PRODUKT	AVD.	GRUPP
P	6	62
BETR. Rattvibrationer vid bromsning 240, 260		NR 6
		DATUM Febr 77

Service meddelande

Åtgärd mot rattvibrationer vid bromsning

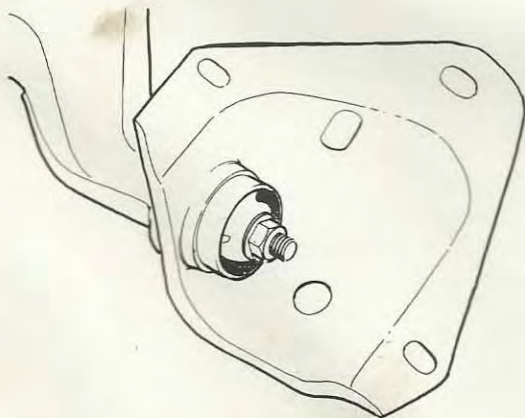
För att minska problemet med rattvibrationer vid bromsning, rekommenderas byte av den bakre bussningen för höger länkkarm.

Den befintliga mjuka bussningen (detaljnummer 1205826-9) byts till det hårdare utförandet (detaljnummer 1221982-0), som är standard på vänster sida.

Vid byte av bussning behöver inte länkkarmen demonteras. Det räcker med att skruva bort den bakre länkkarmskonsolen.

Den hårdare bussningen är införd i produktionen på bilar avsedda för svenska marknaden fr.o.m:

242	chassi nummer	106189
244	- "-	197056
245	- "-	128453
264	- "-	37507
265	- "-	9009
